TYPE: CE-43-
"GUEPARD"

BULLETIN-SERVICE N° 1 Révision N° /

Correspond à la Modification N° 25

OBJET: Robinet essence

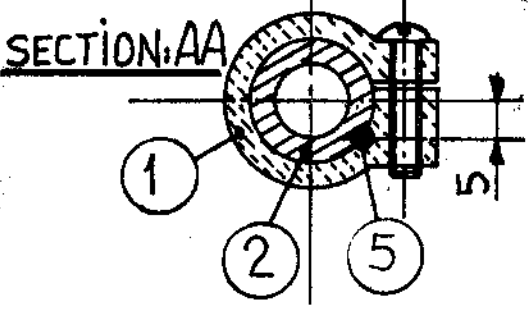
DESCRIPTION: sur avions CE.43 n'ayant pas déjà une goupille - montage d'une goupille d'immobilisation entre "cuir et chair". Pour positionnement de la couronne ① sur le corps du robinet ②

- ④ — démonter la goupille ③
- sortir la Commande robinet ④
- ③ — percer $\phi 2,5$ prof. 8 ③
- monter la goupille mécanique $\phi 2,5, L = 10$ ⑤
- ① — remonter ④
- remise en place de ③

Avant ces opérations vérifier que la Commande du robinet ④ correspond bien avec chaque alimentation de réservoir

appliquer cette modification à la première 100H après réception de ce B.S.
